RESOLUCIÓN de 10 de junio de 2024, de la Dirección General de Sostenibilidad, por la que se mantienen las condiciones de la declaración de impacto ambiental del proyecto de "Transformación de zonas seminaturales a la explotación agrícola en 41,36 hectáreas y transformación a regadío de 89,40 hectáreas en la finca Los Barreros", en los términos municipales de Navavillar de Pela y Orellana de la Sierra (Badajoz). Expte.: IA19/1454. (2024062077)

Orto-imagen: Área incluida dentro de la trama blanca deberá dejarse sin transformar y llevar a cabo dentro de la misma una adecuada gestión del hábitat 6220 para potenciar su naturalidad y buen estado de conservación”.

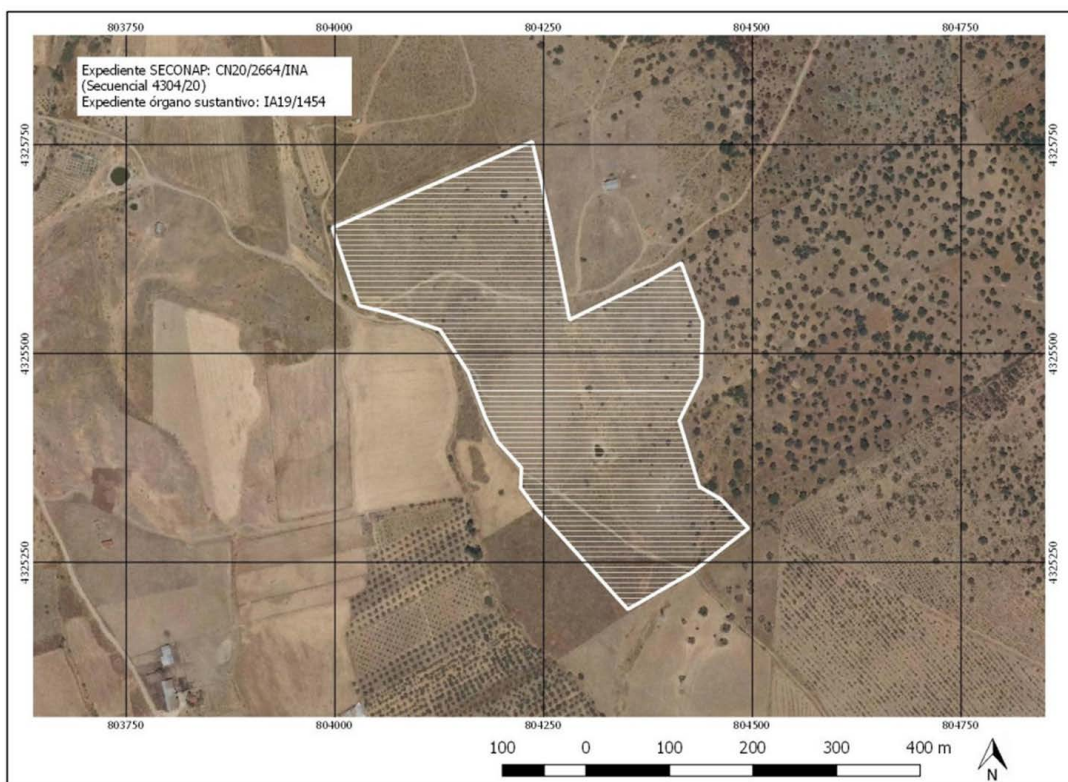
El promotor solicita la inviabilidad de aplicación de parte del condicionado contenido en la Declaración de Impacto Ambiental procediéndose a la revisión de la misma, por los siguientes motivos:

- Incongruencias e indefinición en la delimitación geométrica, geográfica y administrativa de la zona excluida.
- Elección no fundada del área excluida.
- Repercusión negativa en la ejecución racional del diseño de la red de riego proyectada.

“Para poder compatibilizar el proyecto con los valores ambientales del Espacio Protegido, se considera primordial que dentro de las 41,36 hectáreas de superficie natural se deje sin transformar un área de 12 hectáreas, ubicadas en el sector noreste de la zona de actuación, conforme a la delimitación incluida dentro de la trama de color blanco del plano adjunto a continuación en este informe.

“Si bien, como se menciona en el escrito remitido al Servicio de Prevención, Calidad Ambiental y Cambio Climático, la delimitación de la superficie propuesta para reserva puede llevar a confusión por que la limitación de la misma expuesta en el texto no corresponde con parcelas o recintos definidos en el SigPac, esto no es indicativo para la determinación de la misma, ya que se puede proponer dicha superficie en consonancia con la ocupación de la misma por parte de los valores naturales presentes en la misma, que no tiene que coincidir con la de recintos definidos en el SigPac. La confusión puede llegar por la discrepancia entre la imagen y el texto, en cuyo caso se debería haber solicitado una aclaración de la misma antes de la ejecución del proyecto, cosa que en ningún caso se ha realizado.

En el escrito antes mencionado se determina que “La zona excluida no reporta mayores plusvalías sobre los valores ambientales a preservar que los que se puedan derivar de otras localizaciones como zonas de reserva dentro de la finca; emplazamientos pendientes de confirmar por el Órgano Ambiental en base a informes técnicos, con el fin de localizar los mejores lugares y así, aumentar el éxito de la medida”, ante esta afirmación hemos de considerar que la determinación de la zona propuesta se ha realizado mediante un análisis de la situación de la superficie solicitada y la presencia de los valores naturales en ella (concretamente el hábitat de interés comunitario 6220, considerado prioritario), por lo que no podemos admitir la justificación propuesta, sobre todo si atendemos a que en los objetivos recogidos en el Plan Rector de Uso y Gestión de la ZIR Orellana y Sierra de Pela, donde se ubica el proyecto está: “Conservar los hábitats recogidos en el Anexo Ide la Directiva 93/43/CEE que estén presentes en la ZIR y asegurar que se mantengan en un estado de conservación favorable” y las Directrices para la Dirección competente den Áreas

Por lo expuesto anteriormente se determina que no se debe modificar las condiciones impuestas en la DIA correspondiente, y se mantengan las mismas".

Mantener la medida 1, del Informe de Afección a la Red Natura 2000 y sobre la Biodiversidad CN20/2664/INA (Secuencial 4304/20), incluida en el apartado B.2. Trámite de consultas a las Administraciones Públicas y C.2 Impactos más significativos de la alternativa elegida, de la Resolución de 18 de febrero de 2021, por la que se formuló declaración de impacto ambiental para el proyecto de "Transformación de zonas seminaturales a la explotación agrícola en 41,36 hectáreas y transformación a regadío de 89,40 hectáreas en la finca Los Barreros", en los términos municipales de Navalvillar de Pela y Orellana de la Sierra (Badajoz), cuyo promotor es D. Francisco Sánchez Sánchez, por las razones expuestas en el antecedente de hecho sexto.
